*Oggetto:* [ID: 8593] Comune di Acquasanta Terme (AP) - Progetto S.S.4 "Salaria" – Tratto Trisungo-  
Acquasanta: 2° lotto dal Km 155+400 (galleria "Valgarizia") al km 159+000. Intervento  
Commissariato ex DPCM del 16/04/2021 – CUP F84E20002570001

**Procedura:** Valutazione di Impatto Ambientale ai sensi dell'art. 23 del D.lgs. n. 152/2006, di Verifica  
del Piano di Utilizzo delle Terre e rocce da scavo, D.P.R.120/2017, art. 9, comprensiva della  
Valutazione d'incidenza ai sensi dell'art. 10, co. 3 del D.Lgs. 152/2006, e dell'autorizzazione di cui  
all'articolo 146 del D.Lgs. 42/2004 (rif. art. 25, co. 2-quinquies del D.Lgs.152/2006).

**Proponente:** Anas S.p.A.

*Parere tecnico-istruttorio della Direzione generale Archeologia belle arti e paesaggio del MiC*

Fig. 1 – Tracciato di progetto (Alternativa 1, in rosso) e indicazione delle Alternative su carta dei vincoli paesaggistici (cfr. elaborato T00-IA12-AMB-CT04-A)

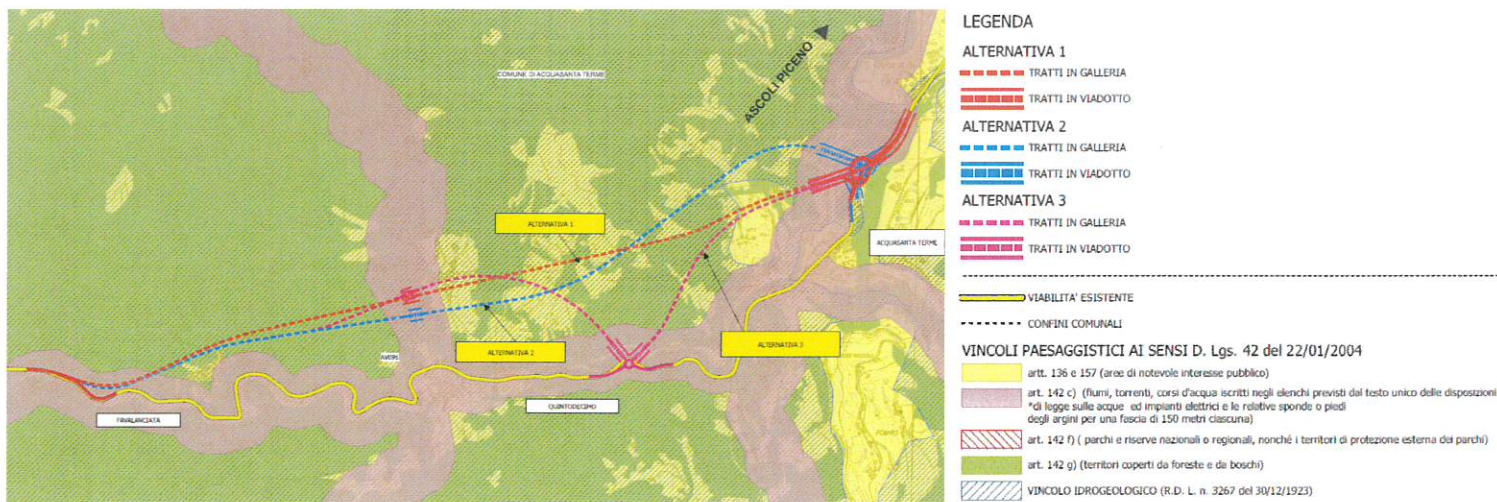
- E’ presente lo studio di tre alternative al nuovo tracciato, già visionate in sede di PFTE da questa Soprintendenza che ha ritenuto l’alternativa n. 1 migliore da punto di vista archeologico dell’area, e che anche dal punto di vista ambientale e paesaggistico viene ritenuto quello da preferire;
